改善箇所説明図

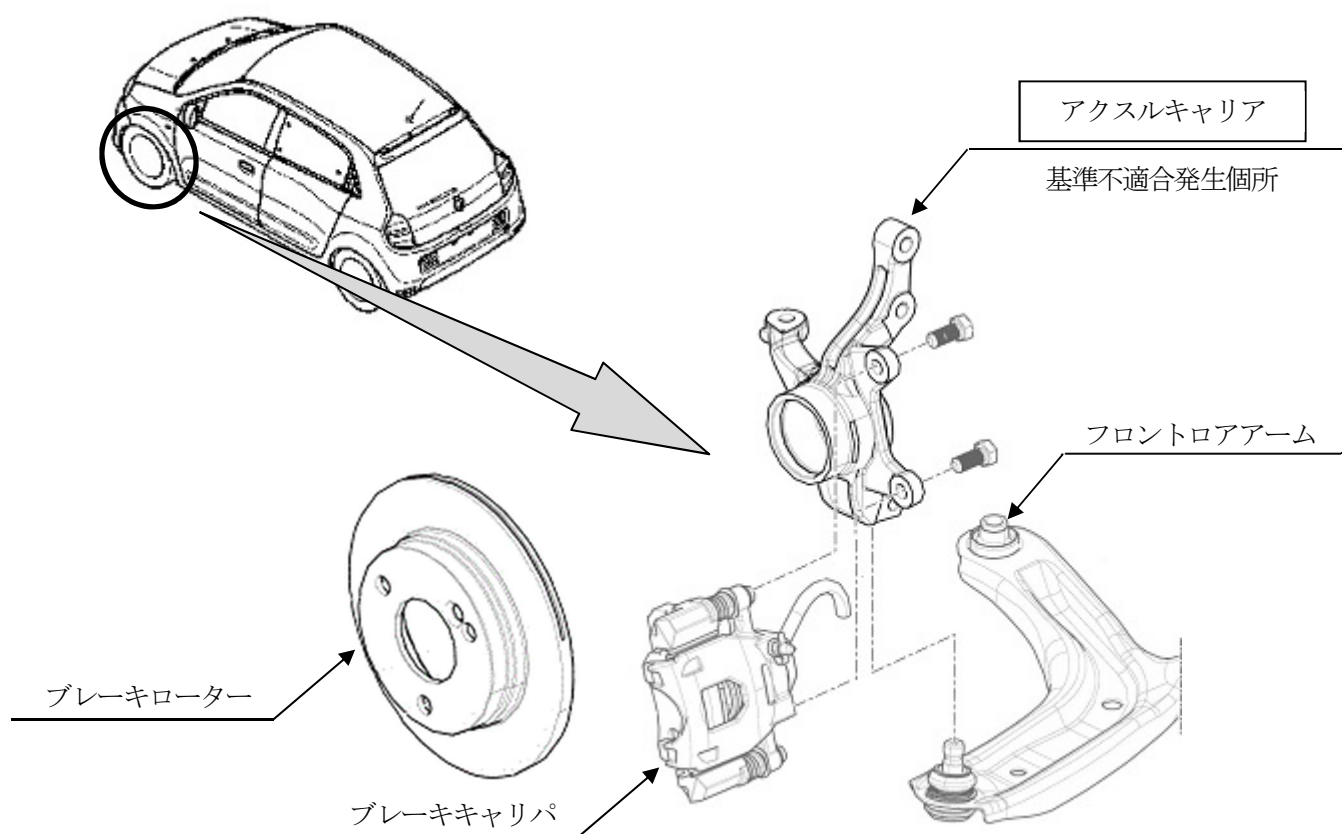
かじ取装置において、左前輪のアクスルキャリアの製造が不適切なため、悪路走行時等の衝撃により、当該アクスルキャリアに亀裂が生じることがある。そのため、そのままの状態で使用を続けると、亀裂が進展し、アクスルキャリアが破損し、最悪の場合、操舵不能または、走行不能になるおそれがある。

注: は点検する部品を示す。

全車両、アクスルキャリアの製造記号を確認し、該当する場合はアクスルキャリアを良品と交換する。
